PROJEKT BUDOWLANY
TOM III z IV

ZAŁĄCZNIKI PROJEKTU BUDOWLANEGO

PRZEBUDOWA DROGI WEWNĘTRZNEJ NA OSIEDLU DOLNE MIASTO
W WAŁCZU NA ODCINKU OD ZJAZDU NA RONDO ROTMISTRZA
PILECKIEGO DO SKRZYŻOWANIA DRÓG WEWNĘTRZNYCH
NAD J. ZAMKOWYM

ZAŁĄCZNIKI PROJEKTU BUDOWLANEGO
1. OPINIE, UZGODNIENIA, POZWOLENIA I INNE DOKUMENTY

1. Plan sytuacyjno – wysokościowy z zaznaczonym miejscem włączenia do sieci wodociągowej.

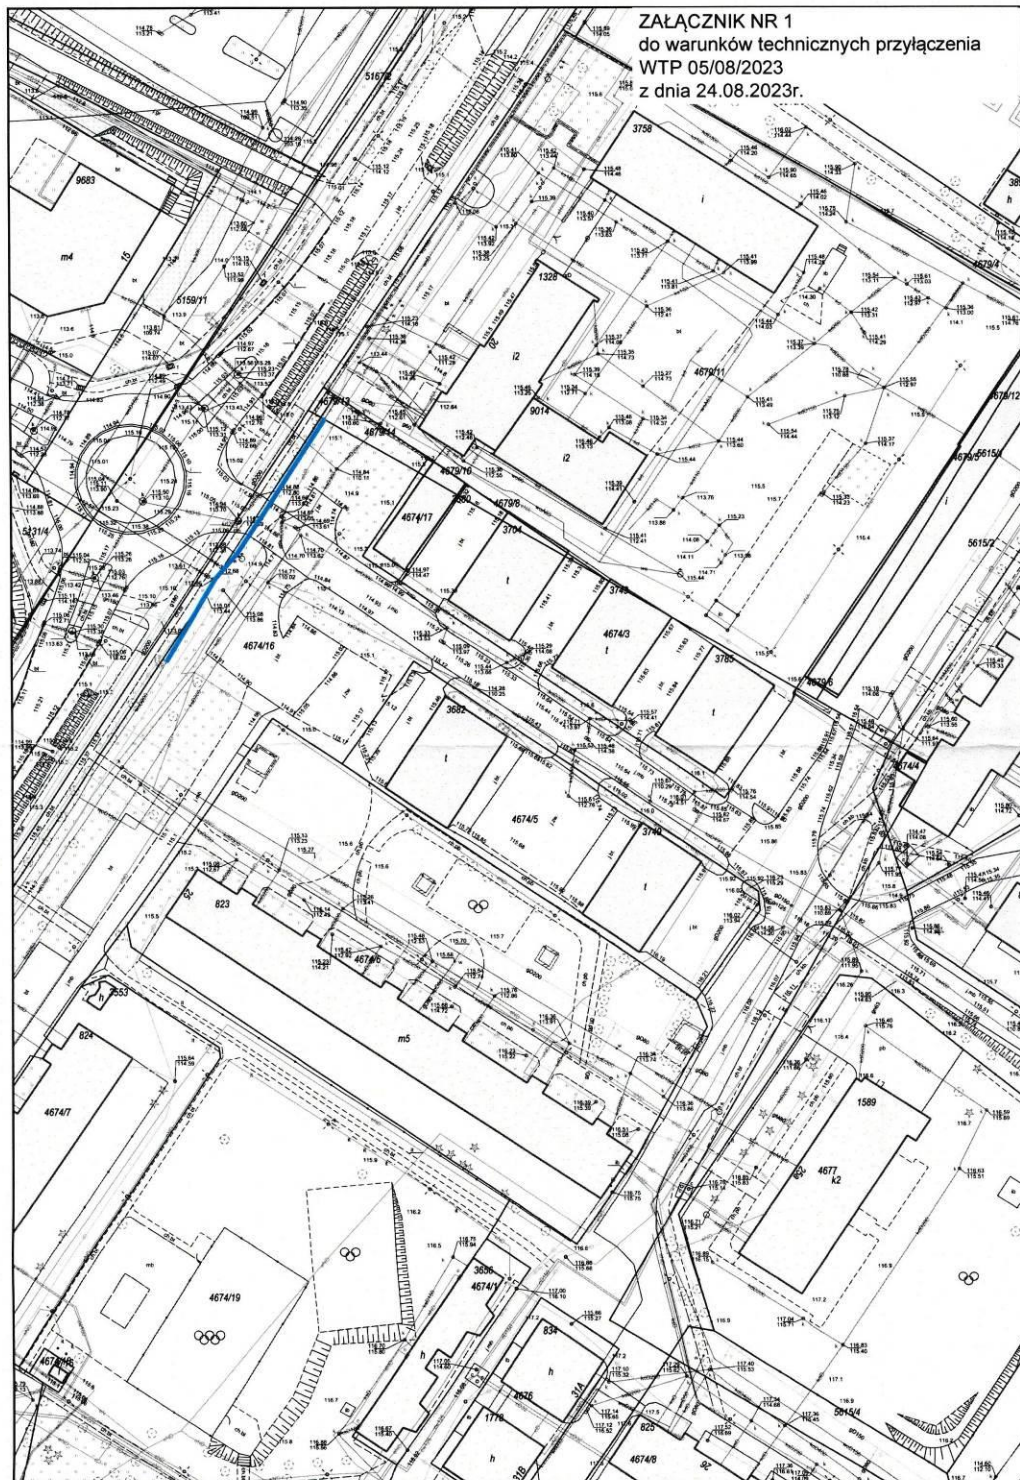
W odpowiedzi na wniosek znak: W/007/UMWOS/23 z dnia 04.08.2023r. (data wpływu: 11.08.2023) Zakład Wodociągów i Kanalizacji Sp. z o.o. w Wałczu informuje, iż hydrant p.poż zlokalizowany na trasie projektowanego chodnika należy przeprojektować (przenieść po za pas projektowanego chodnika).

Wszystkie napotkane skrzynki armatury wodociągowej znajdujące się w rejonie przebudowy drogi wewnętrznej na os. Dolne Miasto, należy wyregulować do rzędnej niwelety projektowanej nawierzchni.

Istniejące włazy kanalizacji sanitarnej, deszczowej oraz istniejące wpusty uliczne znajdujące się w rejonie przebudowy drogi wewnętrznej na os. Dolne Miasto należy wyregulować do rzędnej niwelety projektowanej nawierzchni przy użyciu prefabrykowanych elementów betonowych.

Załącznik: 1 egz. planu sytuacyjnego.

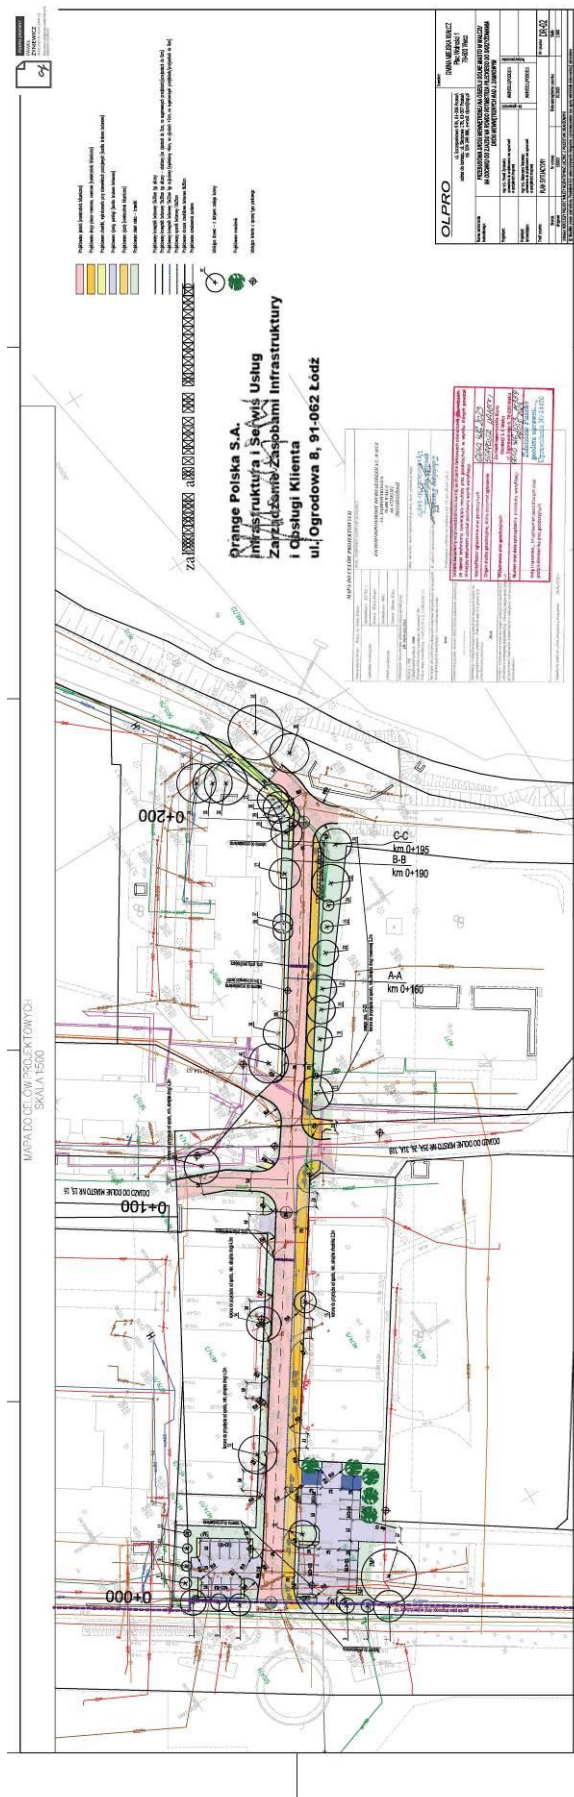
2. Roboty budowlane – montażowe w obrębie sieci telekomunikacyjnej wykonywać zgodnie z normami i przepisami obowiązującymi w budownictwie łączności ręcznie i pod nadzorem upoważnionego przedstawiciela ORANGE POLSKA S.A. Dostarczanie i Serwis Usług Obsługi Technicznej Klienta;
3. Lokalizację podziemnych urządzeń telekomunikacyjnych w terenie należy potwierdzić za pomocą przekopów kontrolnych, a w przypadku odkrycia w trakcie robót ziemnych urządzeń nienaniesionych na planie należy je zabezpieczyć na koszt inwestora i powiadomić przedstawiciela ORANGE POLSKA S.A. Dostarczanie i Serwis Usług Obsługi Technicznej Klienta; oraz inspektora nadzoru.
4. W strefie projektowanych wykopów kanalizację telefoniczną zabezpieczyć przed uszkodzeniem, poprzez zastosowanie rur dwudzielnych grubościennych.

W przypadku zmiany rzędnych terenu należy wyregulować poziom pokryw studni do projektowanej niwelety. Zachować normatywne odległości w miejscach zbliżeń. Dodatkowe szczegóły zabezpieczenia ustalić na roboczo z naszym przedstawicielem. Koszty zabezpieczenia ponosi naruszający stan istniejący. W przypadku braku możliwości zabezpieczenia sieci wystąpić do Orange Polska S.A. o Warunki Techniczne na przebudowę sieci.
